Servicemeddelande

PRODUKT	AVD.	GRUPP
P	8	83
BETR. Avrinningsplast, sidodörrar 244/245		NR. 36
		DATUM Sept. 85

Avrinningsplast sidodörrar 244/245

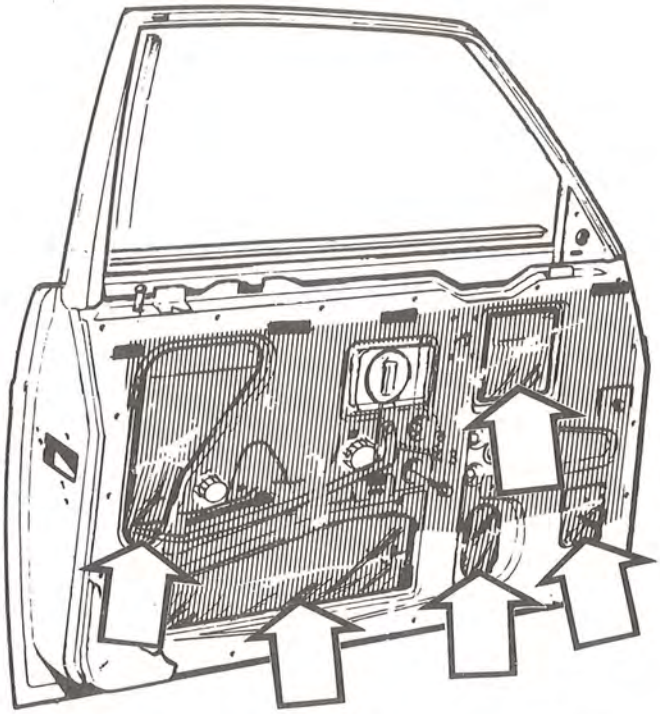
Avrinningsplast för sidodörrar har införts i produktionen.
På 244 är avrinningsplasten helt införd fr o m chassinr 124 791
På 245 är avrinningsplasten helt införd fr o m chassinr 639 935

Plastfilmen ger, jämfört med den tidigare avrinningspappen, en effektivare vattendränering och minskar därigenom risken för mögelskador inuti dörrpanelen.

Avrinningspappen på tidigare vagnar kan bytas ut mot den nya avrinningsplasten.

Använd plastbelagd vävtejp (det.nr. 277 063-4) vid ditsättning av plastfilmen som tejpas i ovankanten.
Obs! Se noga till att flikarna i plastfilmens nederkant hamnar på insidan av hålen i dörrstommen enligt pilarna i nedanstående bild.

Det.nr. avrinningsplast 244/245	**framdörrar:**	**1 360 878-1**
	bakdörrar:	**1 360 879-9**
